PROYECTO:
“RESTAURACIÓN DEL CASTILLO DE SAN LORENZO, CORREGIMIENTO DE
CRISTOBAL, DISTRITO DE CHAGRES, PROVINCIA DE COLÓN”

ESTUDIO DE IMPACTO AMBIENTAL
CATEGORÍA II

RESPUESTA A LA NOTA ACLARATORIA DEIA-DEEIA-AC-
0112-1808-2022

Ilustración 2. Ubicación Geográfica Muro de Través y Plataforma Alta

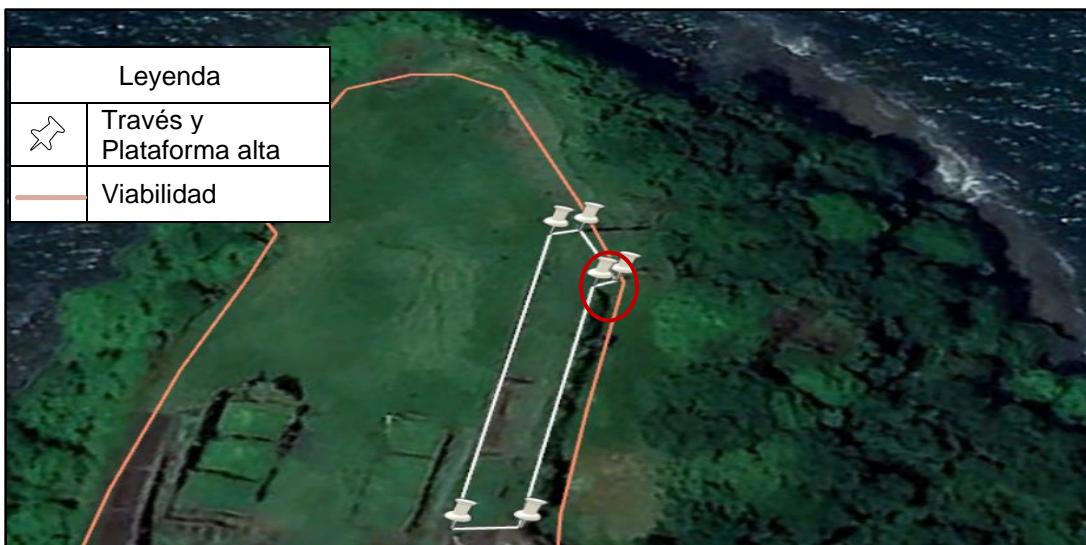
- a. Aclarar las actividades que forman parte del desarrollo del proyecto, tomando en consideración que las coordenadas del muro Través y sección norte del muro Hornabeque se ubican fuera del área de viabilidad aprobada en la resolución No. DAPB-0110-2021.**

En la Ilustración 2, se observa circulado en rojo la sección del muro través a intervenir según lo presentado en la Ilustración 1, el cual, se mantiene dentro de la delimitación de la viabilidad ambiental aprobada.

El área delimitada en color blanco identificado en la Ilustración 2, corresponde a los trabajos en la parte superior el cual incluye la zona del través y la plataforma alta del Castillo San Lorenzo (Ilustración 3), por consiguiente, la actividad a realizar en esta parte superior es de retiro de vegetación e impermeabilización.

Ilustración 6. Plano de Través y Hornabeque

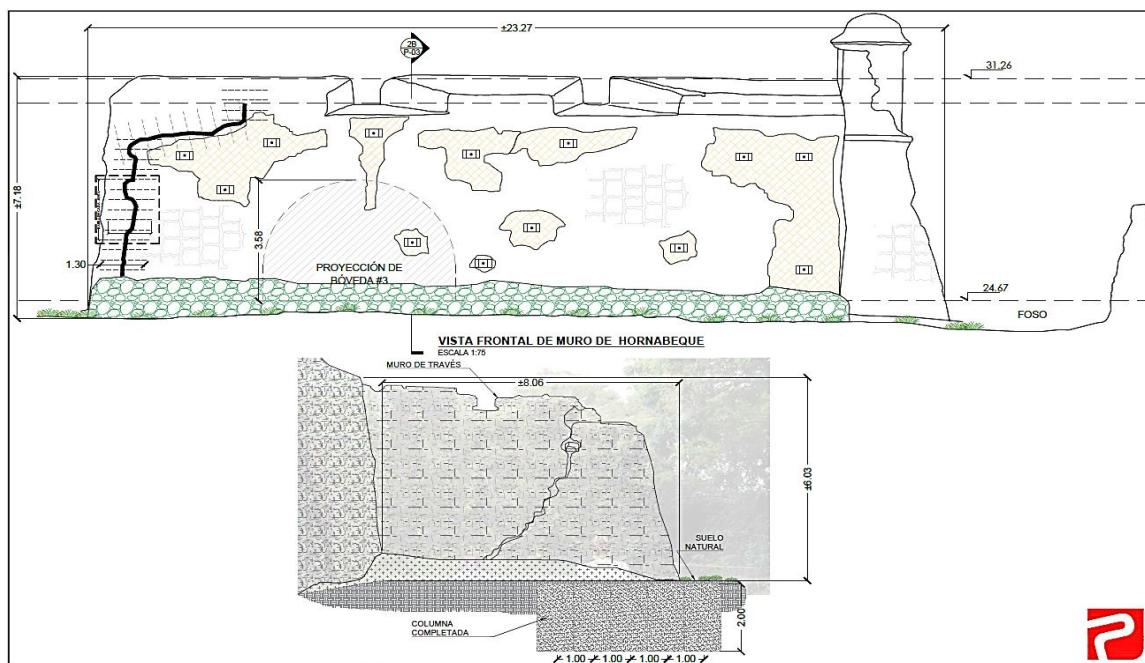
b. Verificar y presentar las coordenadas UTM, el cual, mantenga una secuencia lógica con su respectivo Datum de referencia de:

b.1 Estabilización del Muro Hornabeque

b.2 Estabilización del Muro Través

Tabla 1. Coordenadas del muro Hornabeque

Tabla 2. Coordenadas del muro Través
